Informe Consolidado de Solicitud de Aclaraciones, Rectificaciones y/o Ampliaciones a la Declaración de Impacto Ambiental del "Proyecto Inmobiliario Mirador Sanfuentes"

Nombre del Proponente : Inmobiliaria El Trébol SPA

El presente Informe Consolidado de Solicitud de Aclaraciones, Rectificaciones o Ampliaciones (en adelante "ICSARA") a la Declaración de Impacto Ambiental (en adelante "DIA") del "Proyecto Inmobiliario Mirador Sanfuentes", contiene las observaciones generadas en virtud de la revisión de la DIA.

Imagen N°1: Zona de Acceso al emplazamiento del Proyecto en evaluación

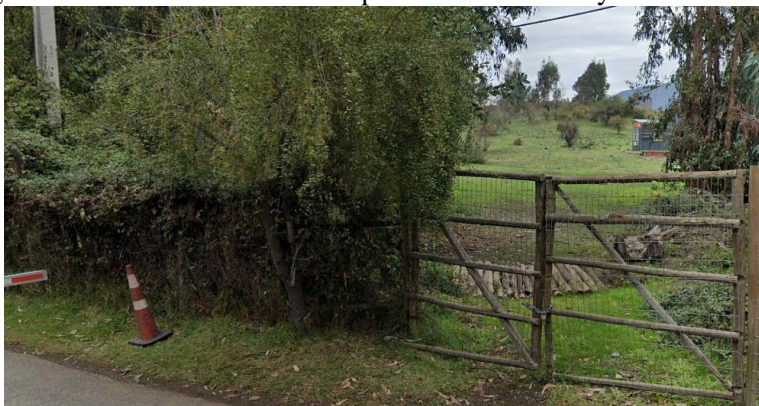
- 4.16 Considerando que, durante la FASE de construcción se realizará el paso de camiones por el Canal Cahapoal, y de acuerdo con la visualización del archivo georreferenciado de la DIA “Lavado de Ruedas shp.” los camiones cruzaran con el material de las obras, el curso de agua que se encuentra en el acceso al emplazamiento de las obras, motivo por el cual las aguas superficiales se pueden ver afectadas. Evaluando lo anterior, se le solicita al Proponente, rectificar la zona de lavado de ruedas dentro del emplazamiento de las obras referidas a Etapa 1 del Proyecto en evaluación, lo anterior para descartar efectos significativos sobre la componente agua y recurso hídrico.
